监 理 通 知 单

工程名称:方山县袁家甲村 13.53MWp 光伏扶贫发电项目 编号:FSFP-ZHJL-013

事由: 关于光伏区 9#区域支架、组件安装工程、电缆沟工程质量事宜。

附图一：

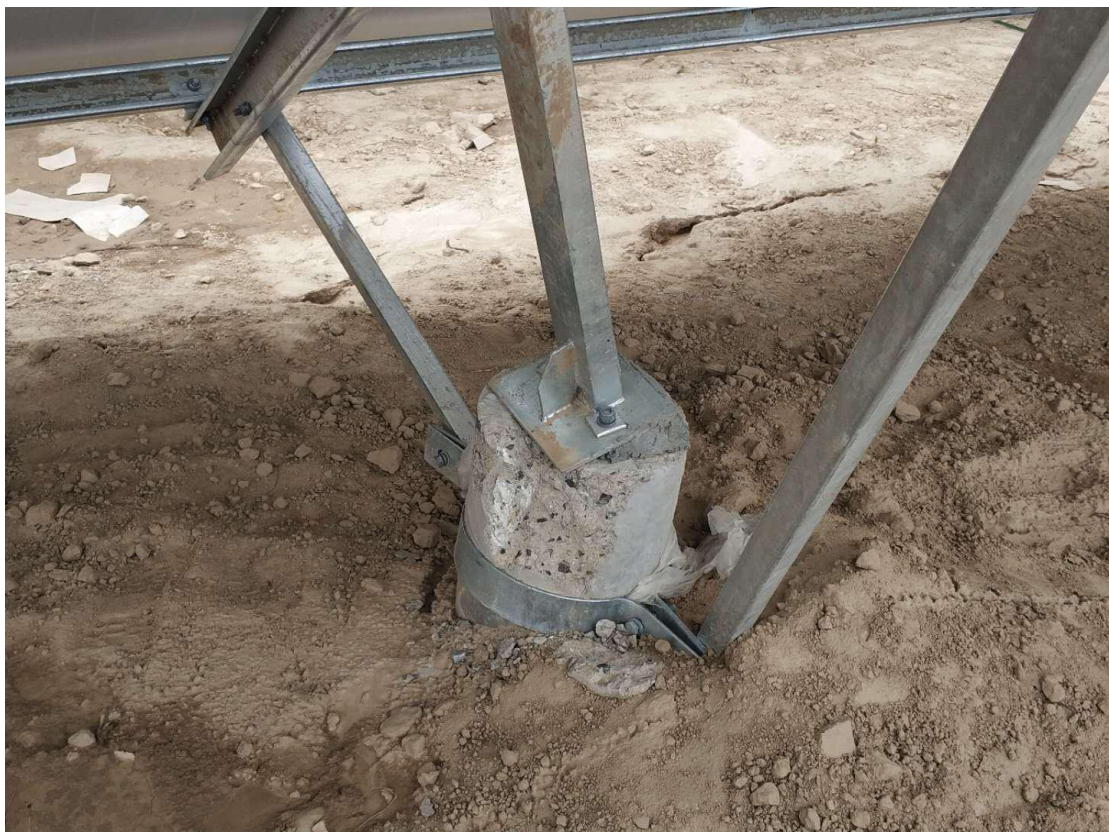
- 1、砼桩支架基础表面存在蜂窝、麻面缺陷。
- 2、支架安装桩脚底部用螺母做垫块, 存在质量缺陷, 支架角度平直度, 严重超出设计及规范要求。
- 3、组件安装角度、平直度严重超出设计及规范要求。
- 4、电缆敷设, 电缆沟开挖深度不够, 已挖完电缆沟内杂物未清理敷设电缆不符合施工技术标准。

要求: 以上问题限期 5 日内, 要求你单位必须按设计及规范技术标准立即进行整改完成, 自检合格后报监理复查, 要求你单位在通知单回复时, 针对提出问题, 深刻分析产生的原因, 并详细阐述, 问题整改采取的纠正措施、整改经过和整改效果。(详见附件)
